改善箇所説明図

補強板の追加と新クロスメンバーを追加する場合

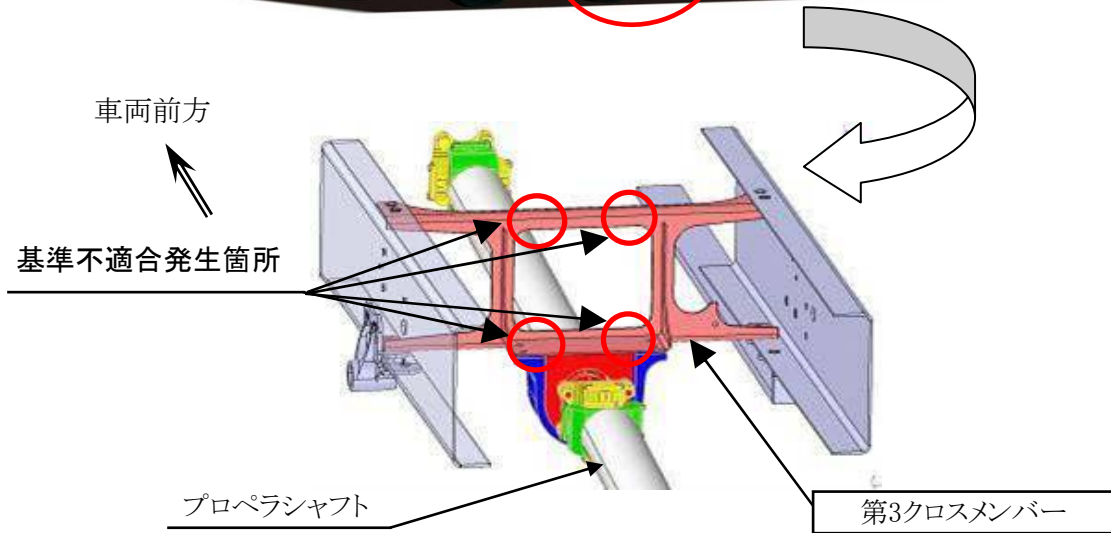
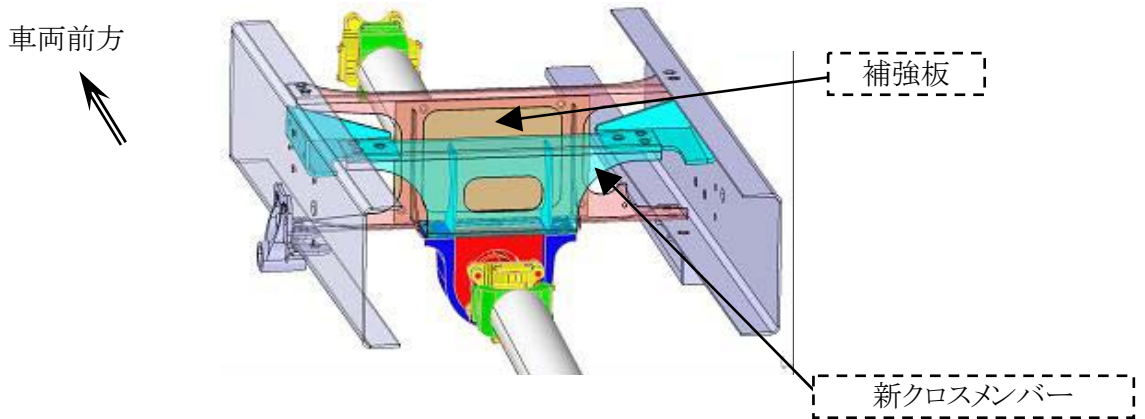
プロペラシャフトを保持している第3クロスメンバーの強度が不足しているため、当該クロスメンバーに亀裂が発生する場合があります。そのため、そのまま使用を続けると、最悪の場合、当該クロスメンバーが破損し、プロペラシャフトを保持できなくなるおそれがある。

全車両、当該クロスメンバーを対策品と交換する。なお、対策品と交換できない車両については、当該クロスメンバーを補強し、新クロスメンバーを追加する。
